Title - Sujet ISSP Next Generation EUD 3.0 ISSP Next Generation EUD 3.0	
Solicitation No. - N° de l'invitation W8476-249449/A	Amendment No. - N° modif. 003
Client Reference No. - N° de référence du client W8476-249449	Date 2024-01-22
GETS Reference No. - N° de référence de SEAG PW-\$\$QD-030-29256	
File No. - N° de dossier 030qd.W8476-249449	CCC No./N° CCC - FMS No./N° VME
Solicitation Closes - L'invitation prend fin at - à 02:00 PM Eastern Standard Time EST on - le 2024-02-13 Heure Normale du l'Est HNE	
F.O.B. - F.A.B. Plant-Usine: <input type="checkbox"/> Destination: <input type="checkbox"/> Other-Autre: <input type="checkbox"/>	
Address Enquiries to: - Adresser toutes questions à: Xiao, Tanya	Buyer Id - Id de l'acheteur 030qd
Telephone No. - N° de téléphone (873) 355-1225 ()	FAX No. - N° de FAX () -
Destination - of Goods, Services, and Construction: Destination - des biens, services et construction:

Request for Proposal Process

For the Acquisition and Support of a Next Generation of End User Devices for the Integrated Soldier System (ISS) Operator and Support

Amendment 2

Answer 4

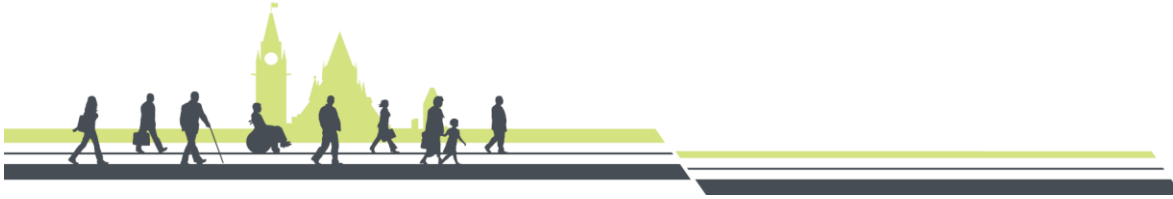
Question 4	EUDs are packaged in individual retail boxes, delivered as ten retail boxes per master carton from the manufacturer. Would the government prefer to receive the EUDs removed from the retail packaging and delivered in bulk in a pro-pack carton? This approach would speed the receiving process and reduce packaging waste.

The EUDs need to be individually accounted for upon receipt in the Depot and must be packaged accordingly. The manufacturer can ship EUDs in any manner, provided that each one is placed in its own box and labeled according to our labeling guidelines (Reference: Annex A, SOW, Section 5.2 - Equipment Identification Plate Data and Product Marking). Each individual EUD box can then be placed in a 'master carton,' which also needs to be labeled, identifying the total quantity of the deliverable inside (e.g., EUD). Multiple 'Master Cartons' can then be shipped on pallets to the Depot, ensuring that each master carton is properly labeled and the individual EUD boxes inside are also appropriately labeled.
